Informacja z przeprowadzonych konsultacji społecznych dotyczących projektu „Budowa układu drogowego ulicy Stolarskiej na odcinku od ul. Garncarskiej do ul. Komunalnej w Pruszczu Gdańskim.”.

W ramach prowadzonych konsultacji Ankietę konsultacyjną wypełniło 4 uczestników. - Mieszkańcy wnieśli następujące uwagi (pisownia oryginalna).

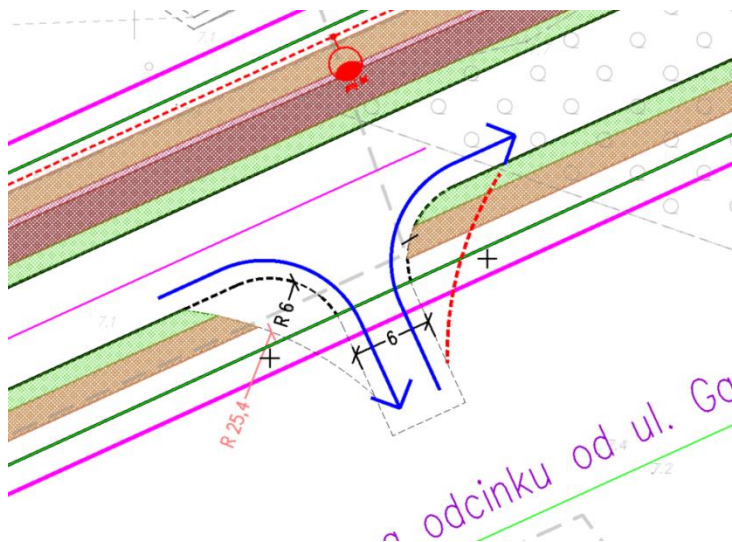
11. Czy istniejący nowy płot działki 21/25 nie jest w kolizji z projektowanym rondem ul. Garncarskiej i Stolarskiej.

Na etapie robót budowlanych właściciel usunie płot z terenu projektowanego ronda.

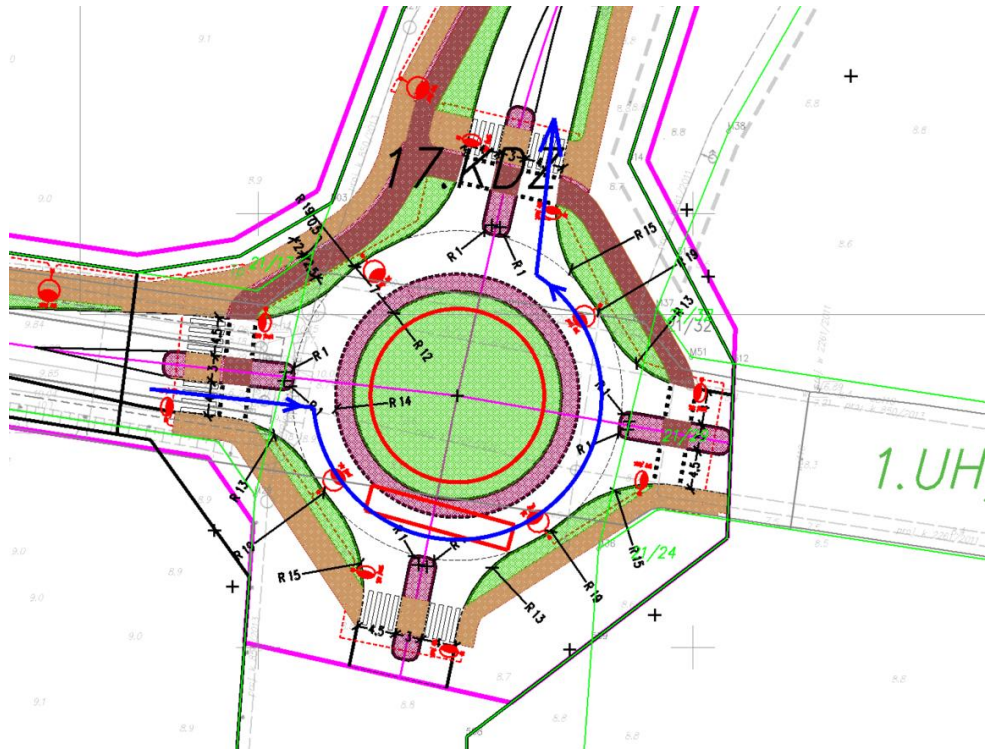
15. W obecnym etapie projektu ul. Stolarskiej już sam wjazd z ul. Garncarskiej w ul. Stolarską wymaga wykonania przez pojazd zakrętu o kącie 270 stopni ($\frac{3}{4}$ koła). Zwiększenie zabruku nie spowoduje negatywnych skutków drogowych (nadmierne zwiększenie prędkości pojazdów osobowych) a będzie zapobiegać uszkodzeniom

infrastruktury drogowej przez pojazdy gabarytowe, o większym niż normatywy promieniu skrętu.

Zastosowano takie parametry dzięki którym możliwe jest pokonanie przejazdu pojazdu normatywnego przez rondo, które posiada bardzo wysokie parametry. Nie ma żadnych powodów, które determinowałyby konieczność zmian zastosowanych rozwiązań. Kryterium prędkości pojazdów osobowych nie jest dla projektanta jakimkolwiek wskaźnikiem przy doborze parametrów skrzyżowania, lecz przepisy budowlane w tym wytyczne WR-D dobrane do klasy drogi oraz pojazdu miarodajnego wskazanego w przepisach dla właściwej klasy drogi.

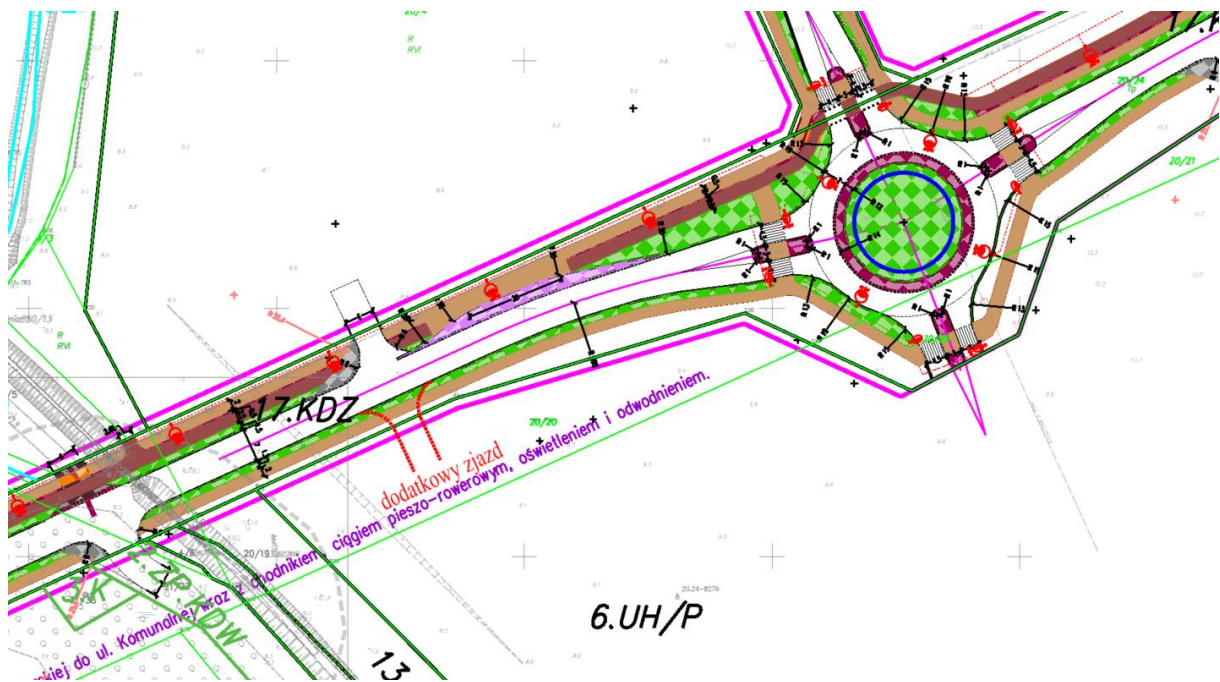
16. W szczególności, że prawo unijne zmierza w kierunku dopuszczenia do ruchu zestawów i długości ponad 20m:

Nie istnieją podstawy prawne, w oparciu o które projektant zaprojektuje drogę dla pojazdu przedstawionego na fotografii. Jeśli autor opinii zna przepisy techniczno-budowlane dotyczące dróg publicznych oraz stosowne wytyczne WR-D do projektowania dróg pod takie parametry to proszę o ich przedstawienie. Dodatkowo pragniemy zauważyć, że projektant nie projektuje w oparciu o trendy oraz kierunki w „których coś zmierza” lub nie, lecz w oparciu o stan prawny wskazany w ustawach i rozporządzeniach, towarzyszące temu wytyczne GDDKiA, wszystko adresowane dla pojazdów normalno gabarytowych. Aktualnie pokazany na zdjęciu pojazd nie może wykonywać przejazdów normatywnych na terenie Rzeczypospolitej Polskiej. Przepisy obowiązujące na terenie Australii albo RPA nie obowiązują w naszym kraju.
